! SAFETY NOTICE

VERSO³ | GINGO AIRLITE⁴

Rescue handle issue

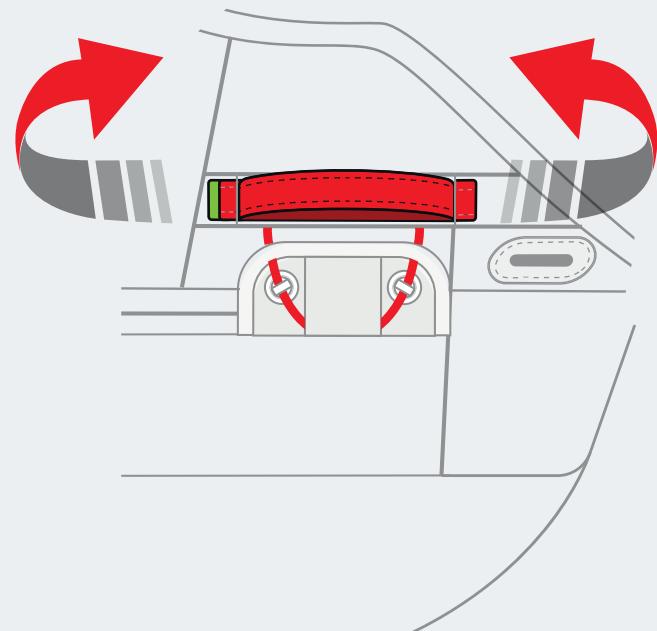
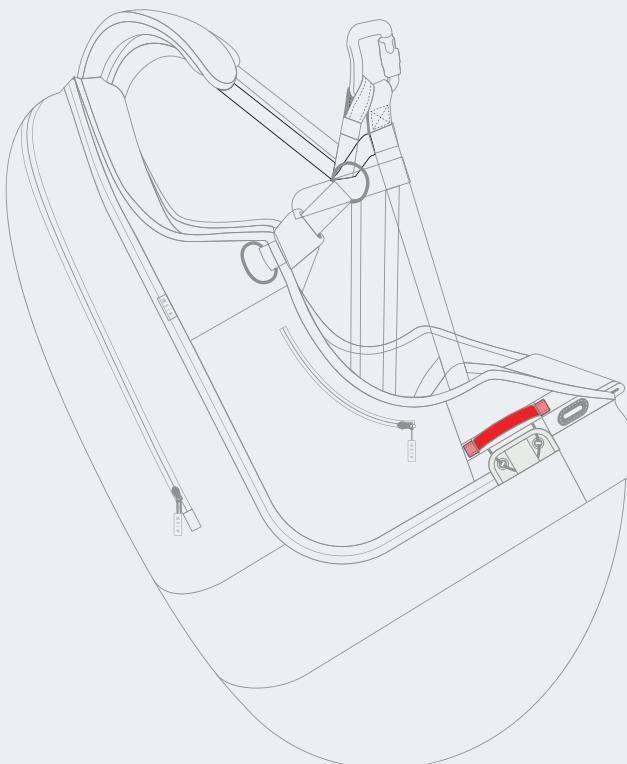
Early production models of the Gingo Airlite 4 and Verso 3 harnesses have been noted to have issues with the rescue handle being too short. This may cause the handle to work loose after prolonged agitation of the

harness due to transportation or ground handling.

To determine if your model is affected, please refer to the information in the following pages.

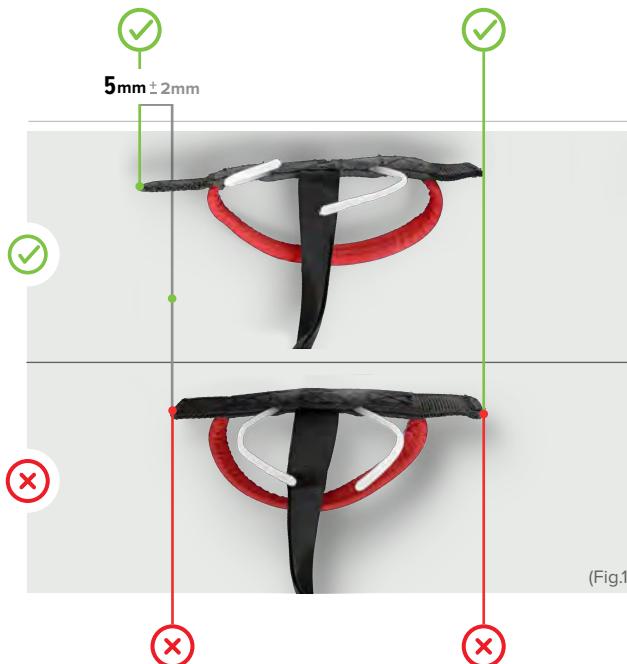
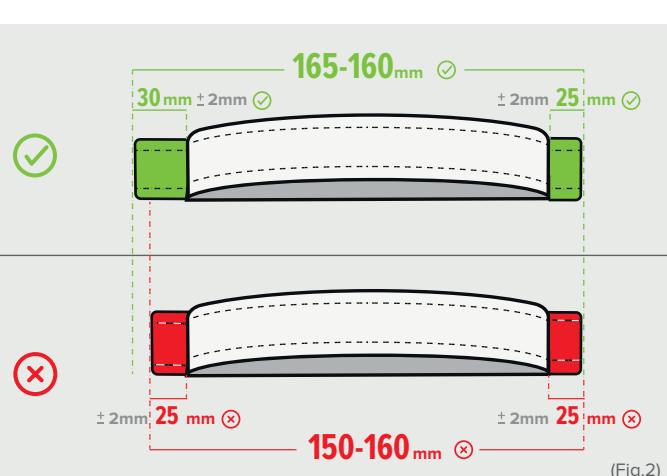
If you have identified that your rescue handle does not comply with the graphic shown at the bottom of this page (Fig. 2), or if your harness is within the range of serial numbers shown on the first page, please do not use this harness until the rescue handle has been replaced. Please **contact your local distributor**, and we will replace it as quickly as possible. In the following pages we explain how to install the replacement handle on the emergency parachute container that we deliver with the harness.

If the handle of your harness complies with the measurements shown, your harness is clear to use and we wish you the best flights.

REPLACING THE RESCUE HANDLE

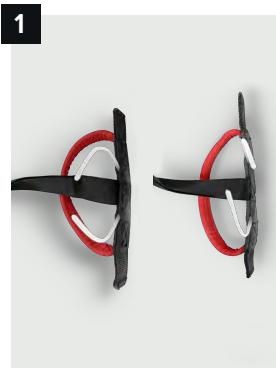
EN Check both rescue handles and make sure the new one is longer than the one you've removed.

EN Place the rescue handle attached with the container over a clean surface

EN Cut and remove the stitched line that connects the parachute handle with the container, be careful not to damage the webbing!

EN Release the knot that connects the container to the handle
